ZMĚNOVÝ LIST č. 12 - ZMĚNA SVĚTEL																		
Stavba:	„Sportovní hala Jeseník“																	
Objednatel:	Město Jeseník, se sídlem Masarykovo nám. 1/167, 790 01 Jeseník																	
Objekt:	SO 01 Sportovní hala																	
Část:	D 1.1.1 - Architektonicko-stavební řešení																	
Vydal (Zhotovitel):	OHL ŽS, a.s., Divize M - Morava, Tovačovského 22, 772 00 Olomouc																	
Odesláno/předáno - komu																		
Způsob odeslání/předání	poštou	emailem	faxem	osobně	Datum:													
		X			13.11.17													
Přílohy / poč. listů	Cenová kalkulace vč. výpočtu					2-3												
<p>1) Zdůvodnění: Tento změnový list je zpracován dle §222, odst. 7 ZZVZ, kde za podstatnou změnu závazku ze smlouvy na veřejnou zakázku, jejímž předmětem je provedení stavebních prací, se nepovažuje záměna jedné nebo více položek soupisu stavebních prací jednou nebo více položkami. Zhotovitel s AD provedl dopřešení svítidel. Dle tohoto dopřešení, byly upraveny počty světel a jejich výkony. Správnost provedení je doložena novým výpočtem. Provedenými úpravami dochází k celkové úspoře 3,1 kW (22%) nižšího příkonu než původní návrh. Při provedení změny dle ust. § 222 odst. 7 ZZ

VYPRACOVAL	Ing. Šimoněk	ING. ŠIMONÍK PIKAS projektční inženýrská kancelář Sládkova 412 790 01, Jeseník	
MÍSTO :	DUKELSKÁ UL., JESENÍK	FORMÁT	A 3
INVESTOR :	MĚSTO JESENÍK, 790 01	ÚČEL	DSS
SPORTOVNÍ HALA JESENÍK		DATAUM	11 / 2017
ELEKTRO - SILNOPROUDÉ ROZVODY		MER.	Č.V. 01
ROZVADĚČ RP-S

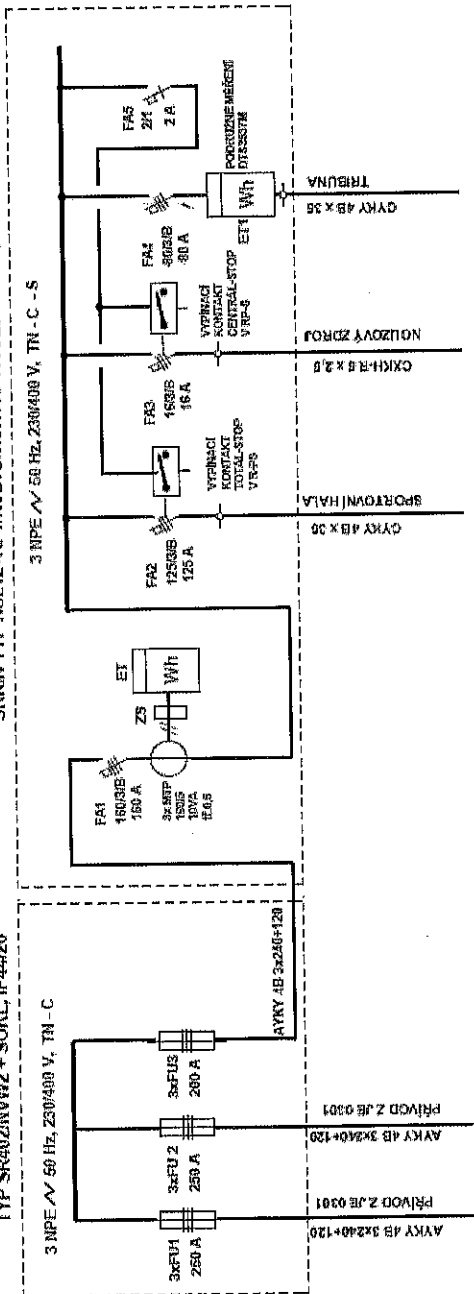
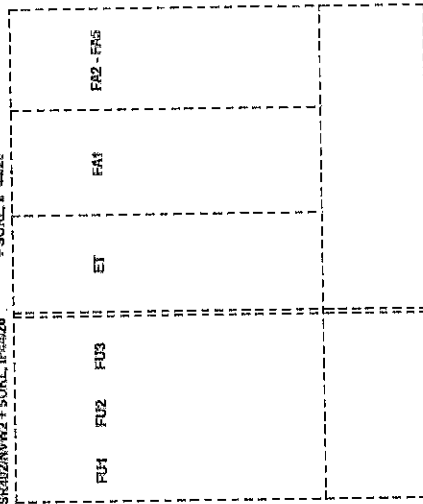
ZMĚNOVÝ LIST č. 16 - DOPLNĚNÍ PROVEDENÍ RYS

Provedené práce nad rámec smlouvy o dílo

montáž poj. skříně SR402/NKW	1ks
demontáž jističe NSX 160B	1ks
demontáž - transformátor měřicí 100/5A	3ks
montáž jističe 160-200A	1ks
montáž - transformátor měřicí 150/5A	3ks
úprava el. rozvaděče R-PS	
montáž jističe LTN-80B pro tribuny	1ks
odpojení kabelu AYKY 4x35mm ² ze staré rozvodny	
zapojení kabelu AYKY 4x35mm ² do rozvaděče R-PS	
montáž kabelu AYKY 3x240+120m /poj. skřín - el. rozvaděč /	
demontáž a montáž odečítacích hodin pro tribuny	1ks
zapojení, odzkoušení, revize

P.č. Díl.	Číslo položky M21-R	Název položky Dodávka Rozváděče	MJ	množství	cena / MJ Kč	Cena celkem Kč
		HDS SR402/NKV	ks	1,00	11 399,00 Kč	11 399,00 Kč
2		Poj.PNA 1 200A gG	ks	6,00	105,00 Kč	630,00 Kč
3		Poj.PNA 1 160A gG	ks	3,00	79,00 Kč	237,00 Kč
4		Konc.dutinka	ks	20,00	1,00 Kč	20,00 Kč
5		CYA 35 černá	m	4,00	92,00 Kč	368,00 Kč
6		RSA35A bílá	ks	3,00	34,00 Kč	102,00 Kč
7		RSA PEN 35A	ks	1,00	34,00 Kč	34,00 Kč
8		Trans.měřicí CLA150A	ks	3,00	1 375,00 Kč	4 125,00 Kč
9		Jls.výkonový 36ka,200A	ks	1,00	8 234,00 Kč	8 234,00 Kč
10		AL-Cu svorka šedá 240mm2	ks	3,00	463,00 Kč	1 389,00 Kč
11		Přední přívod pro MZ2 3pol	ks	1,00	491,00 Kč	491,00 Kč
12		Lišta DIN ts 35	ks	1,00	37,00 Kč	37,00 Kč
13		Připojovací nástavec	ks	1,00	40,00 Kč	40,00 Kč
14		Izolovaná lis.dutinka Cu6/12	ks	10,00	1,00 Kč	10,00 Kč
15		Jistič LTN-80B-3 10KA	ks	1,00	2 350,00 Kč	2 350,00 Kč
16		AYKY 3x240+120	m	3,00	271,00 Kč	813,00 Kč
17		Revize	soub.	1,00	4 400,00 Kč	4 400,00 Kč

18		Práce	soub.	1,00	17 875,00 Kč	17 875,00 Kč
19		Doprava	soub.	1,00	1 954,00 Kč	1 954,00 Kč
GELKEM VÍCEPRÁCE						54 508,00
